# 新竹縣政府工程查核代表照片表

拍攝日期：109.06.03

工程名稱：竹東鎮信義立體停車場新建工程

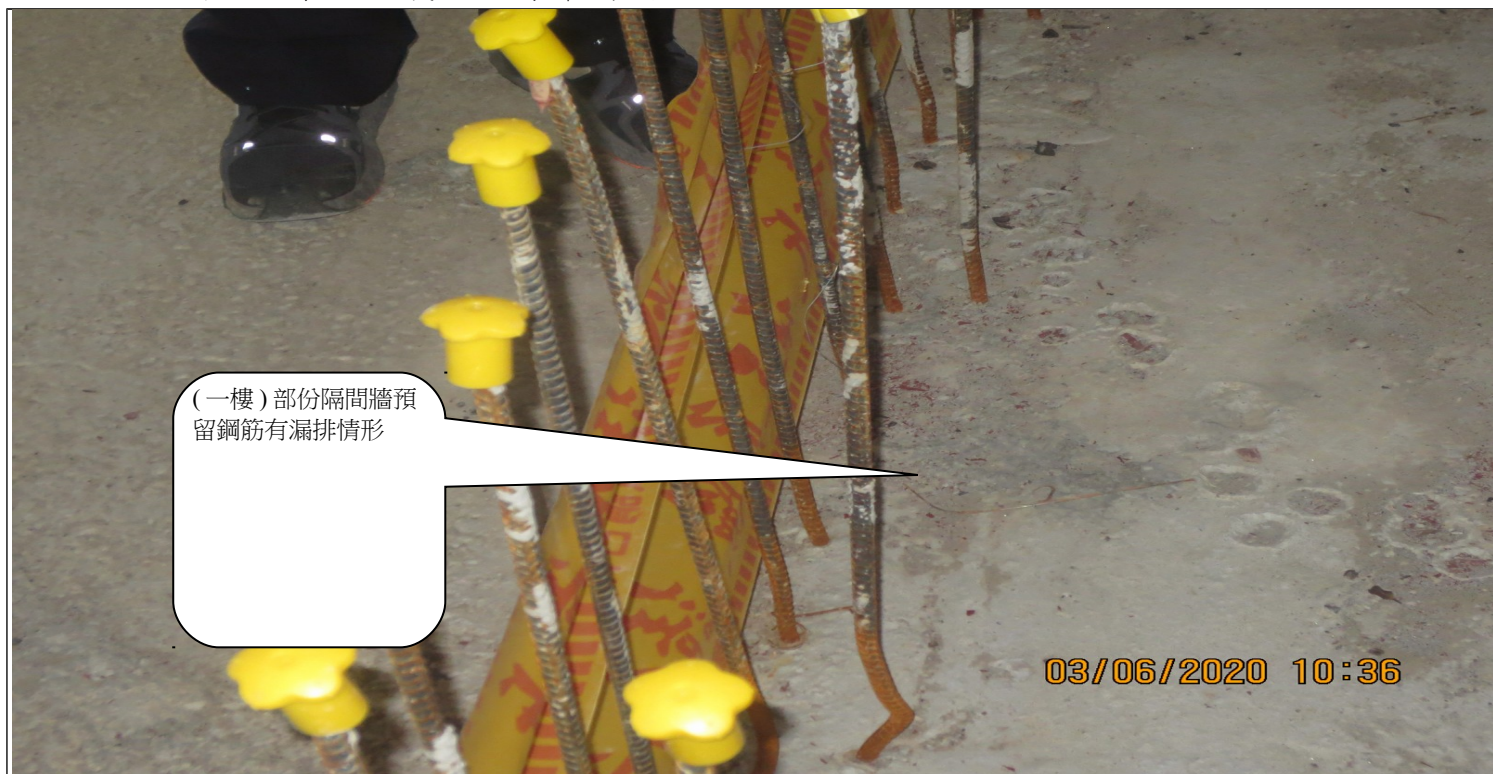
(一樓)部份隔間牆預留鋼筋有漏排情形，經抽查一樓隔間牆鋼筋應兩行平行排列（間距約為每排距離 20 公分一根  $\phi 13\text{mm}$  筋），經工地實量間距有距離 40~60 公分一根  $\phi 13\text{mm}$  筋。

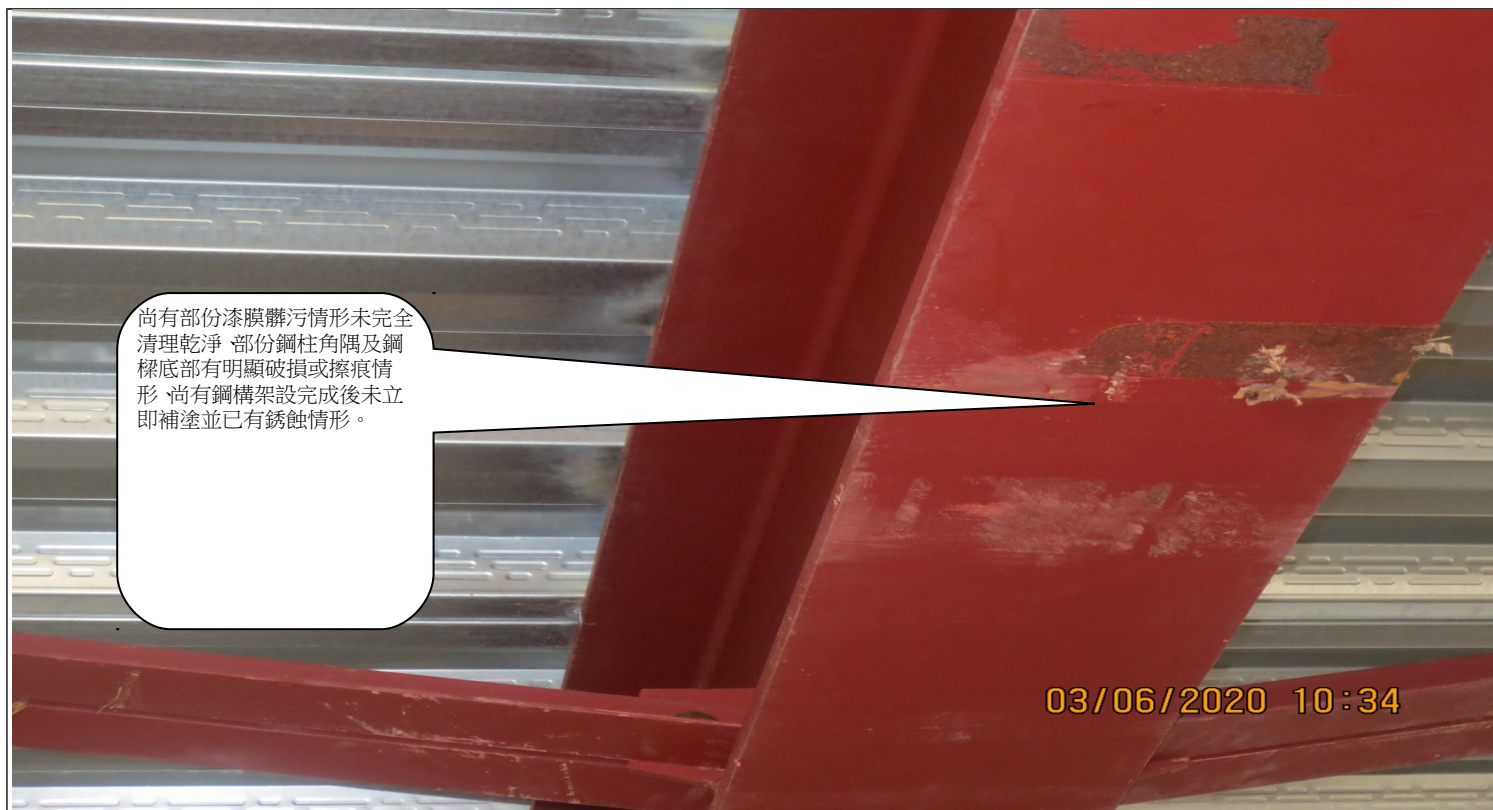
(一樓)部份隔間牆預留鋼筋有漏排情形

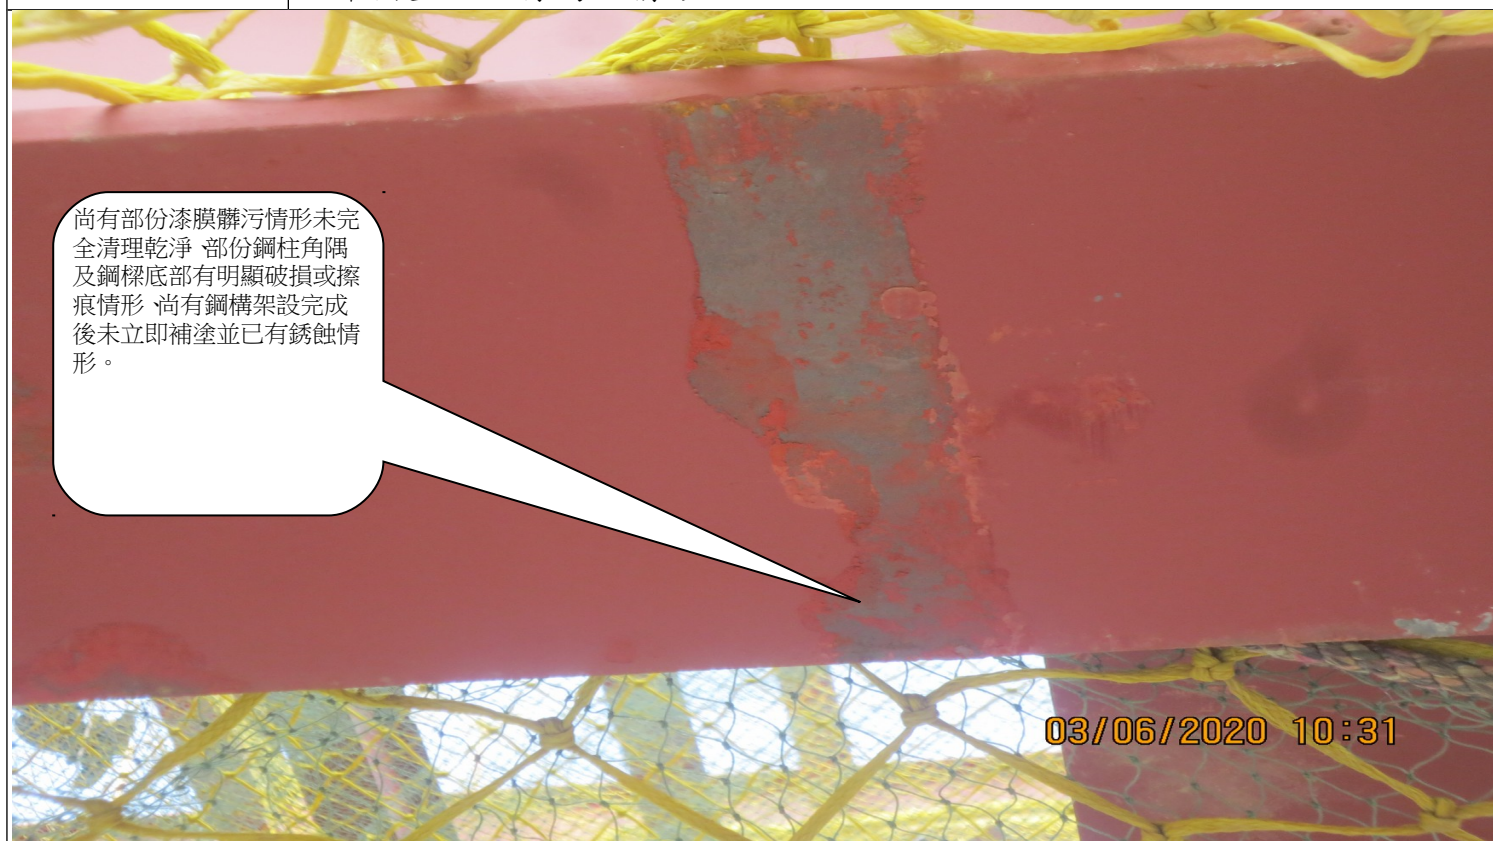
部份鋼構可能施工時未確實保護。尚有部份漆膜髒污情形未完全清理乾淨、部份鋼柱角隅及鋼樑底部有明顯破損或擦痕情形、尚有鋼構架設完成後未立即補塗並已有銹蝕情形。

部份鋼柱角隅及鋼樑底部有明顯破損或擦痕情形
